**INFORME DE ACCIÓN DE OFICIO POSTERIOR
N° 010-2025-2-2681-AOP**

**DESLIZAMIENTO DE TALUD, FISURAS Y RAJADURAS EN
LA OBRA: “MEJORAMIENTO DEL SERVICIO DE
TRANSITABILIDAD VEHICULAR Y PEATONAL DEL JR.
JESÚS VENEGAS CUADRA 1-2, JR CAMPANARIO CUADRA
1-2, JR MALPARTIDA CUADRA 1, 2 Y 3, JR BELAUNDE
TERRY CUADRA 1 Y JR TUMBES CUADRA 1, DEL DISTRITO
DE CHINCHEROS, PROVINCIA DE CHINCHEROS –
APURÍMAC” (III ETAPA)**

CHINCHEROS, 10 DE ABRIL DE 2025

Imagen n.º 3

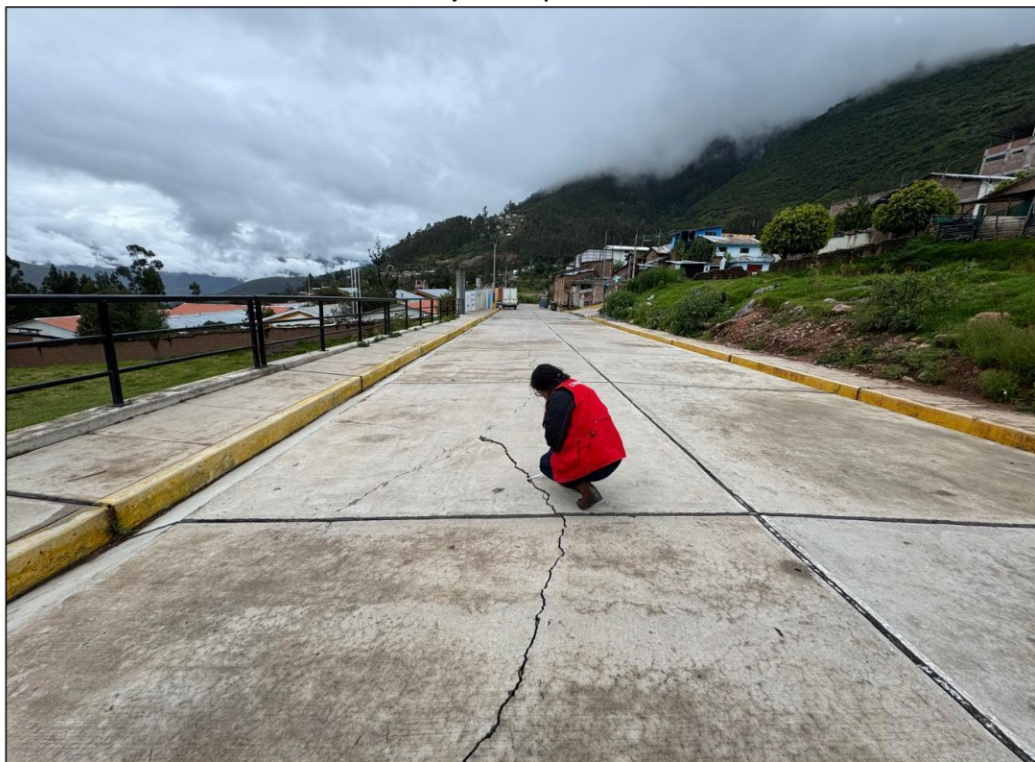
Se identificó la presencia de grietas a lo largo de 25.80 metros en el pavimento de la cuadra tres (3) de jirón Malpartida.

Al respecto, los hechos identificados conllevarían a que el pavimento no pueda transferir de forma uniforme las cargas aplicadas en su sección, aunado a ello, se advierte que estas rajaduras podrían permitir el ingreso de agua, generando posteriormente un posible asentamiento de los paños y/o generando fuerzas de empuje sobre el muro de contención, afectando la vida útil de la estructura de dicho pavimento y el muro de contención, así como también, pueden generar fisuras no controladas afectando la calidad y durabilidad del pavimento.
